Concours pour l'établissement du projet d'un pont-rail sur le Rhône et l'Arve à Genève.

Extrait du programme.

CONCOURS POUR L'ÉTABLISSEMENT DU PROJET D'UN PONT-RAIL SUR LE RHONE ET L'ARVE A GENÈVE

Extrait du rapport du Jury.

1^{er} rang, M. H. Nater, ingénieur, à Berne.

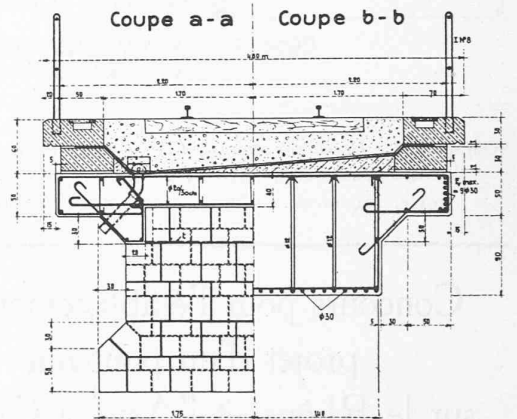
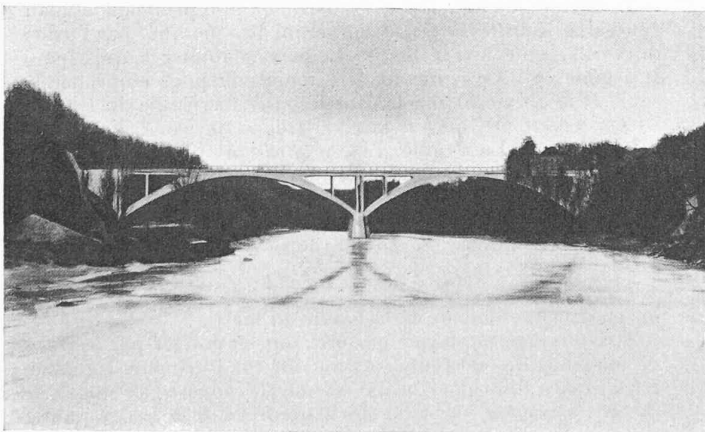
L'adaptation de l'ouvrage projeté à la disposition des lieux est très satisfaisante, tant en ce qui concerne le régime des fleuves qu'en ce qui a trait à l'aménagement éventuel d'un canal navigable sur la rive droite du Rhône.

Les fondations sont bien adaptées à la résistance des couches géologiques.

La superstructure est constituée par deux voûtes massives en blocs de béton, à trois articulations, surmontées par un tablier massif en béton armé.

Le Jury apprécie la recherche d'une voûte non armée. L'articulation à la clef, peu désirable pour un pont-rail, est justifiée ici vu le caractère de la voûte.

La proposition de faire la construction pour une voie en première période est méritoire, quoique l'on se trouve à la limite de ce qui est acceptable au point de vue de la stabilité transversale.

Le cintre est bien conçu, de même que le programme. Le projet est correctement étudié dans l'ensemble et dans le détail.

Le coût paraît élevé. La division en deux arches de valeur égale, avec pile entre l'Arve et le Rhône, est heureuse. Vu les matériaux employés, ce projet conduit à une solution esthétique remarquable.

2^e rang, Société de constructions métalliques de Zurich, Zurich. — MM. Kellermüller et Hoffmann, architectes, Zurich.
Collaborateur : Hans Blattner, ingénieur-conseil, Zurich.

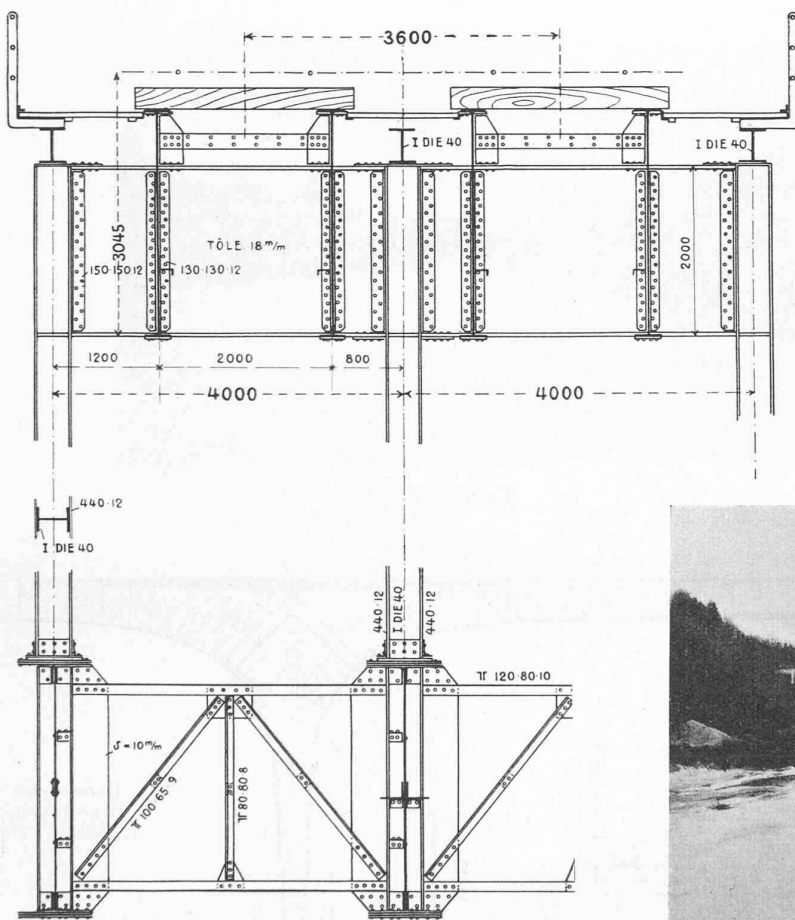
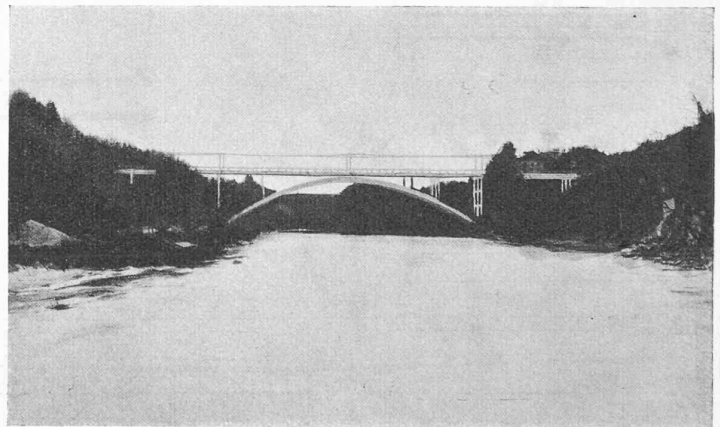
Au point de vue du régime fluvial, la culée gauche fait dans l'Arve une saillie quelque peu gênante.

La superstructure est judicieusement conçue en vue de l'exécution successive des deux voies.

Les calculs sont très approfondis.

L'ensemble et les détails répondent bien aux conditions exigées pour un pont-rail à tablier non ballasté, notamment aussi au point de vue de l'entretien.

Le poids de l'ouvrage est avantageux.

La palée séparant le chemin de halage du canal de navigation devrait être déplacée.

Dans le paysage, ce projet représente une belle solution esthétique. La finesse des différents éléments est remarquable.

3^e rang, Bureau Maillart; L. Meisser, ingénieur, successeur.
Collaborateurs : E. Abersohn, ingénieur ; J. Ellenberger, architecte, à Genève.

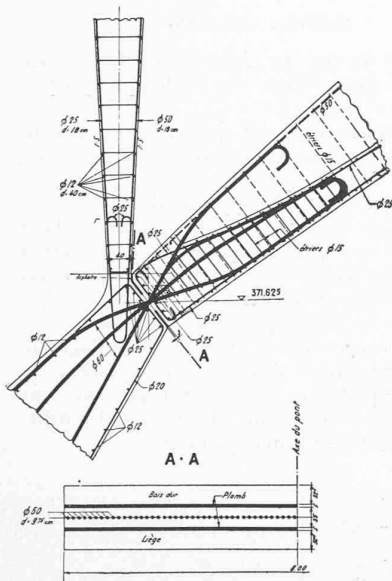
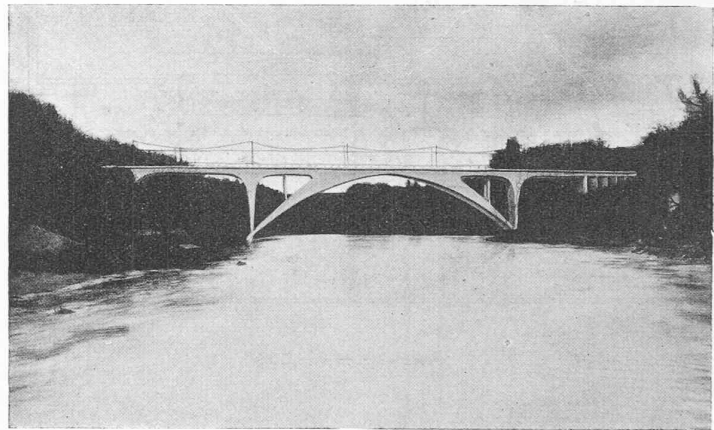
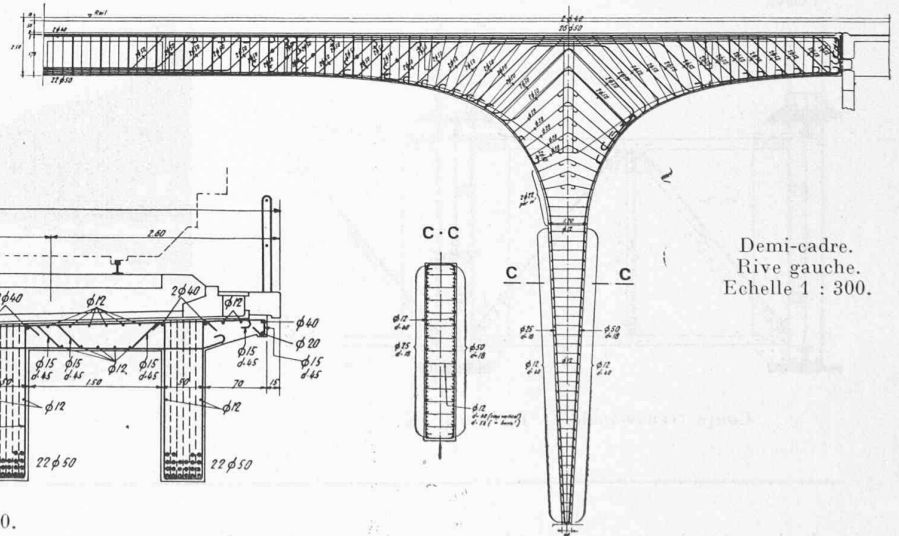
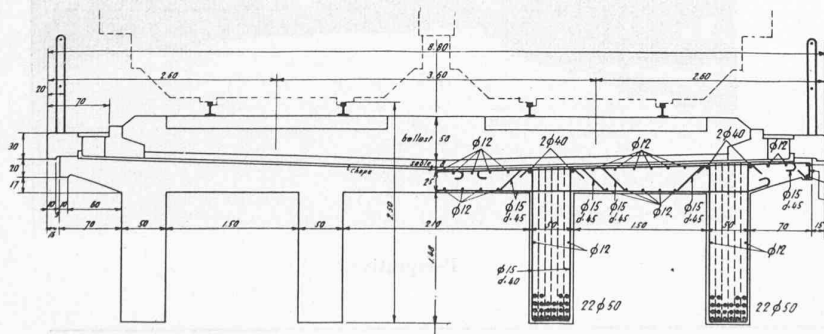
Le régime fluvial est satisfaisant. La culée droite descend trop profondément et se trouve dans le voisinage des couches peu résistantes interglaciaires. Pour la culée gauche, l'auteur a jugé nécessaire de la contrebuter au moyen d'une dalle de 80 cm d'épaisseur formant radier du canal, dalle dont l'efficacité est discutable, vu la grande largeur de ce dernier.

La superstructure est grêle pour un pont-rail, quoique les calculs soient satisfaisants.

Plusieurs détails constructifs seraient à revoir, en particulier la palée intermédiaire sur l'arc et le système de verrouillage un peu artificiel. Les rotules, peu indiquées pour un pont-rail de ce genre, sont malaisées à protéger et peu dégagées des hautes eaux. Il est à prévoir que le coût indiqué au devis subirait une augmentation en cas d'exécution.

L'architecture de l'ouvrage exprime d'une manière remarquable les fonctions statiques d'un arc avec cadres en béton armé et s'harmonise dans le site. La suppression de la petite palée intermédiaire serait une amélioration.

4^e rang, M. Robert-A. Naef, ingénieur, Zurich. — Architectes : MM. A.-M. Steiner et C.-D. Furrer, à Zurich.

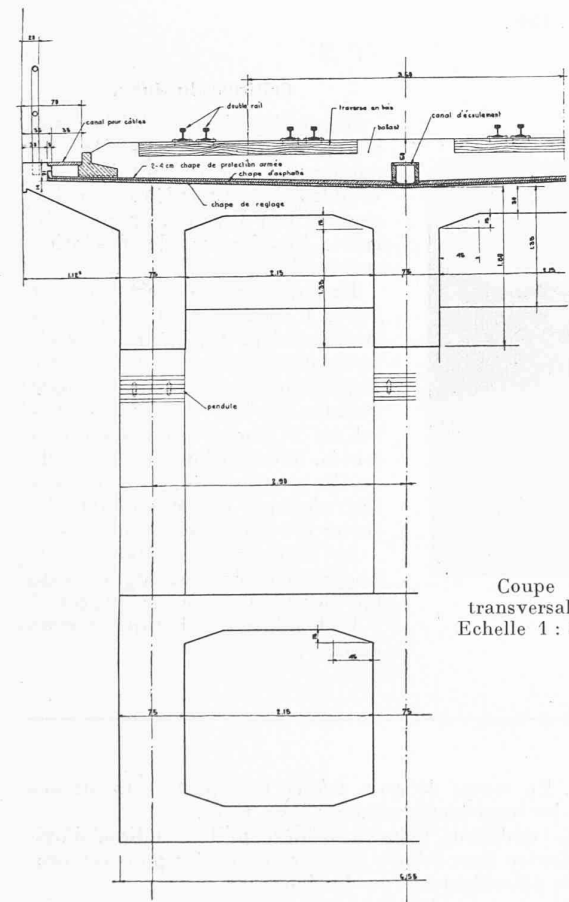
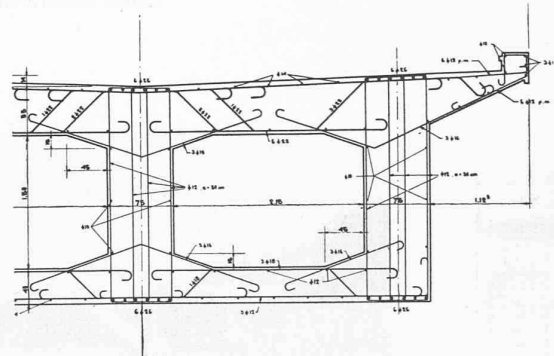
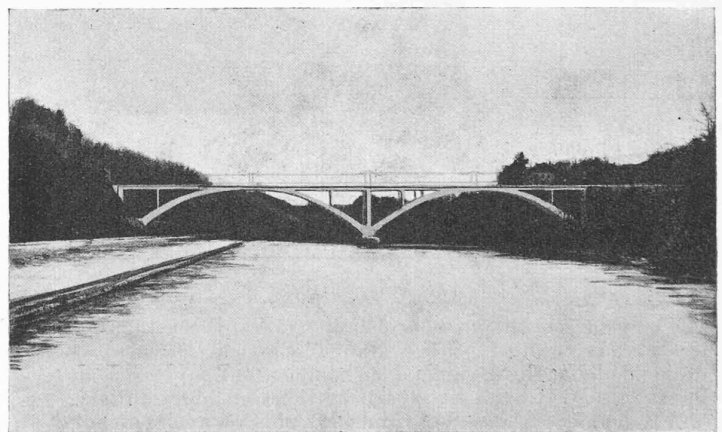
Bonne disposition générale en ce qui concerne les relations avec les cours d'eau. Les fondations sont satisfaisantes.

Les voûtes évidées sont justifiées vu leur grande portée et leur surbaissement prononcé. Le décintrement par vérins est judicieux. L'échafaudage a trop d'encombrement.

Pour l'exécution, il faudrait tenir compte de la continuité des arcs. Le projet serait relativement coûteux. Bonne disposition générale au point de vue esthétique. Quoique un peu lourd, cet ouvrage est bien proportionné dans les détails.

5^e rang, M. A. Wickart, ingénieur, Zurich. M. le D^r R. Rohn, architecte, Zurich.
Collaborateurs : MM. Dumarest et Eckert, Genève ; H. Hatt-Haller A. G., Zurich.

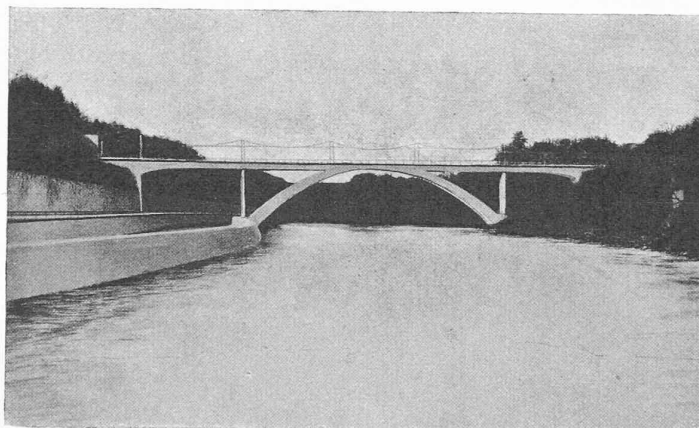
Bonne disposition générale quant au régime fluvial ; cependant les naissances des arcs sont à un niveau trop bas. La culée sur la rive gauche de l'Arve est un peu saillante. Les formes de fondation sont mal étudiées.

La superstructure est d'aspect léger. L'encastrement des poutres latérales dans les piédroits extrêmes est avantageuse, mais cette disposition exige une trop grande quantité de fers d'armature. Les calculs statiques sont bien présentés. L'exécution de l'arc telle qu'elle est proposée, en deux moitiés, n'est pas recommandable. Le cintre est rationnellement conçu.

Le devis est bien établi, mais il serait sensiblement augmenté du fait des nombreuses armatures.

Belle solution esthétique, remarquable par sa simplicité.

6^e rang,
MM. E. Schmidt, ingénieur, à Bâle
et R. Pfister, architecte, à Zurich.

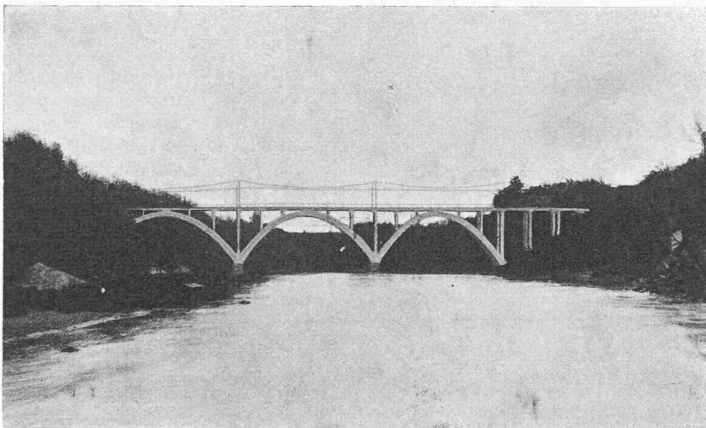
La disposition des piles et culées au point de vue du régime des eaux est satisfaisante.

Les fondations sont correctes.

L'arc est évidé, mais son caractère polygonal est masqué par un bandeau à courbure constante. Les palées intermédiaires sont bien distribuées et la dalle sous voies assure, par sa forte épaisseur, une excellente répartition des charges.

L'évidement d'un arc d'aussi faible portée ne se recommande pas. L'auteur en a aussi le sentiment et propose une voûte pleine pour l'exécution ; le Jury est du même avis et cela d'autant plus que la forme de la voûte en serait améliorée.

Le coût devisé est acceptable mais serait augmenté par suite de l'évidement de l'arc.

La forme parabolique des voûtes n'est pas très heureuse et l'ensemble de l'ouvrage manque de finesse dans les détails.

7^e rang, M. A. Sarrasin, à Lausanne.

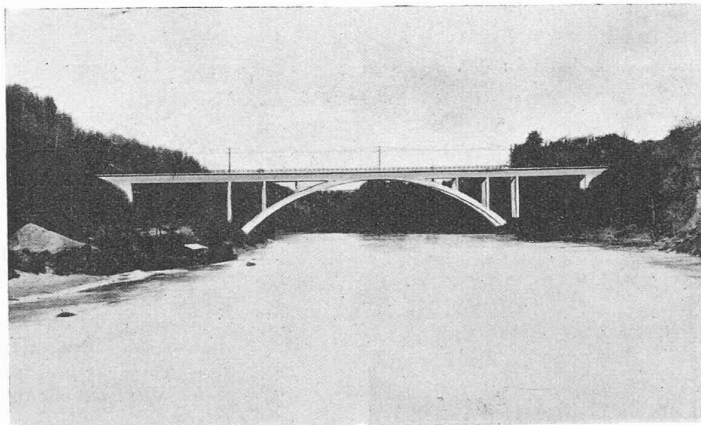
La disposition générale au point de vue du régime fluvial est acceptable ; cependant les naissances des arcs sont trop basses, car elles peuvent être immergées. Les fondations sont insuffisantes, spécialement sur la rive gauche ; elles expliquent la modestie du devis.

Le système de superstructure est acceptable, de même que l'évidement de la voûte, vu sa grande portée.

L'auteur présente un calcul statique volumineux, mais peu clair et incomplet. Dans la voûte, certains efforts de traction sont exagérés. Le cintre est bien conçu.

L'immersion partielle des arcs dans les hautes eaux est regrettable au point de vue esthétique ; l'aspect général de l'ouvrage est satisfaisant.

8^e rang,
M. H. Nabold, ingénieur,
Zurich.

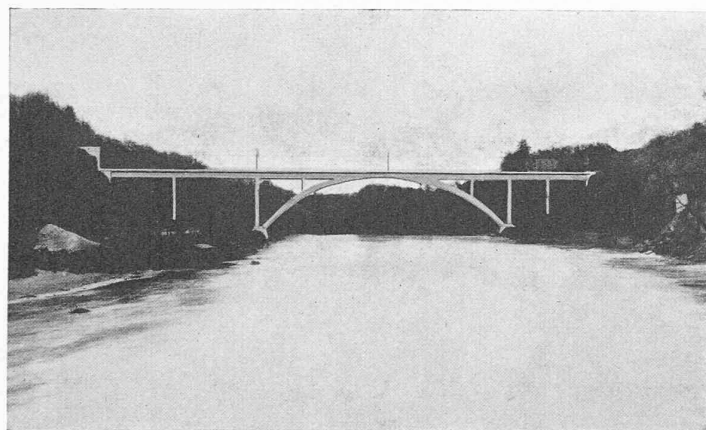
L'emplacement des culées de l'arc est bien choisi au point de vue fluvial. L'assise des fondations de la voûte pourrait être améliorée, notamment celle de la culée gauche. Bonne superstructure ; cependant la palée qui sépare le canal du chemin de halage devrait être déplacée.

L'exécution de l'arc en deux moitiés n'est pas recommandable au point de vue de la stabilité transversale. Le montant du devis serait certainement dépassé à cause des difficultés d'exécution.

Le calcul statique est incomplet, il y manque les influences de la température et du retrait.

La forme très élégante de l'arche ainsi que la bonne proportion des détails s'harmonisent très bien dans le site.

Variante I.

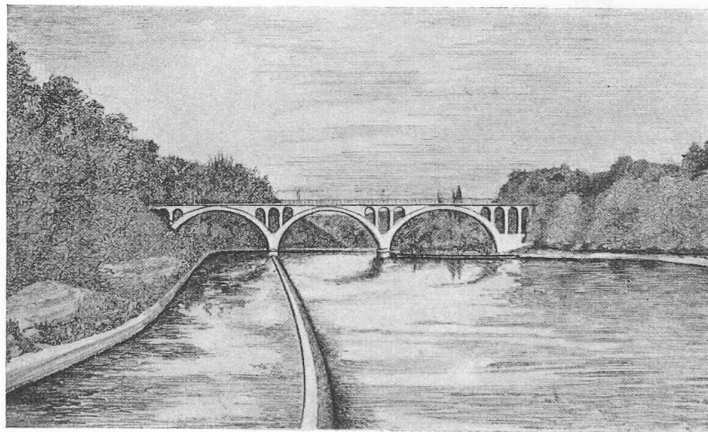
Les fondations ont été prévues selon les indications du profil géologique. On les a poussées intentionnellement plutôt un peu trop bas afin de parer aux surprises capables d'augmenter les devis.

La variante 1 comporte 3 voûtes principales en anse de panier de portées croissantes avec la hauteur du rail au-dessus du plan d'eau. On s'est appliqué à éviter toute armature dans les voûtes principales et celles d'élégissement, afin de tenir compte de la pénurie actuelle des fers. Les voûtes de portée pareilles (50-60 m) permettent de réaliser des cintres aux prix d'une consommation relativement faible de bois.

Le coût, devisé à 1 560 000 fr. pour un ouvrage à deux voies, ne paraît pas trop élevé.

L'esthétique laisse à désirer. Il serait en particulier indiqué de revoir la forme des arcs, de dégager la naissance de la première voûte sur la rive gauche et d'étudier à nouveau l'architecture des voûtes d'élégissement.

Au point de vue navigation, le désir a été exprimé que l'on repousse la culée droite de quelques mètres vers l'intérieur des terres, afin de ménager le passage nécessaire pour un canal de navigation.

Variante II.

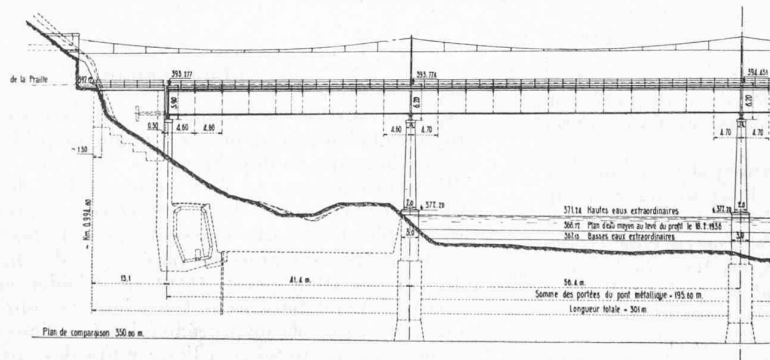
La variante n° 2 en construction métallique prévoit une poutre à membrures parallèles fort bien étudiée. Dans les conditions actuelles, il est impossible de songer à exécuter un ouvrage métallique. Le concours a cependant montré qu'en temps normal le prix d'un ouvrage métallique de grande portée ne serait pas démesurément supérieur à celui d'un ouvrage massif.
